MUSEUM OF NATURE  
NATURAL HERITAGE  
CAMPUS  
1440 PINK ROAD, GATINEAU  
FURNITURE &  
EQUIPMENT PLAN  
PROJECT PHASING

ADD-001

PROJECT: MUSEUM OF NATURE NATURAL HERITAGE CAMPUS  
1740 PINK ROAD

DRAWING No.  
SKE-ADD001B

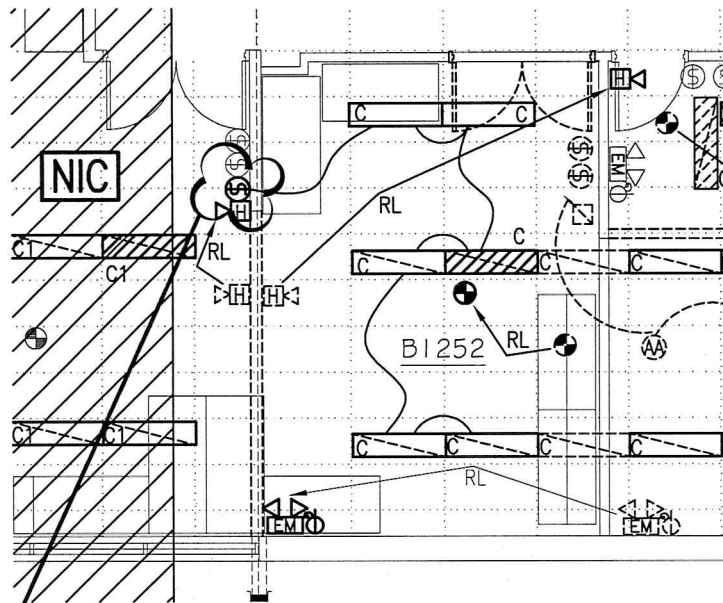
ADD 347V SWITCH AND CONNECT TO  
TYPE "C" LIGHTS IN ROOM B1252.

DRAWING No.  
SKE-ADD001C

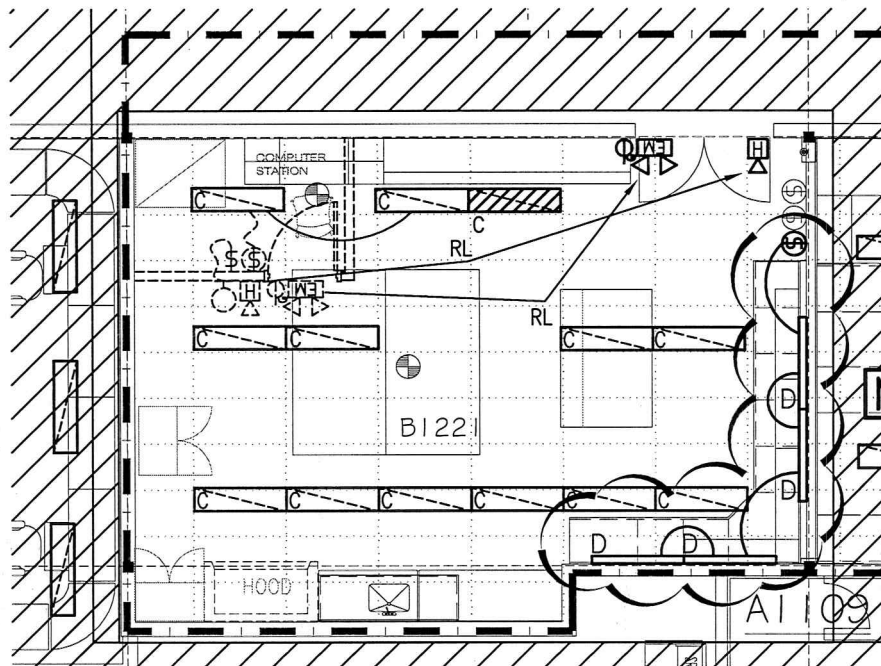
ADD 347V SWITCH AND UNDER  
CABINET LIGHTING.

DRAWING No.  
SKE-ADD001D

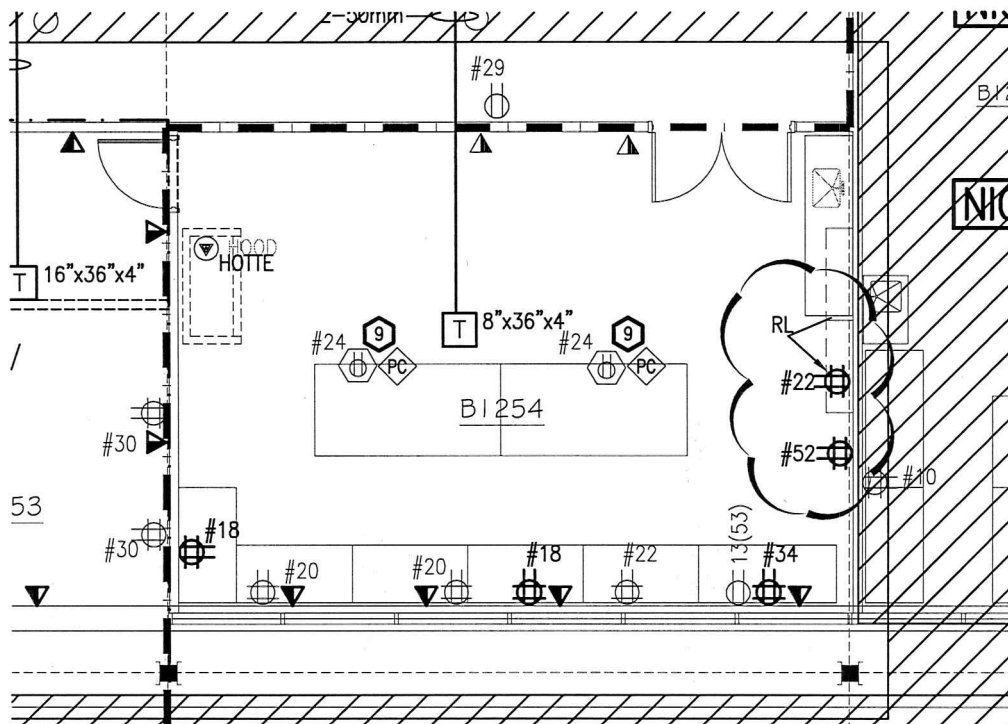
REVISE LAYOUT AND ADD QUAD  
RECEPTACLE.
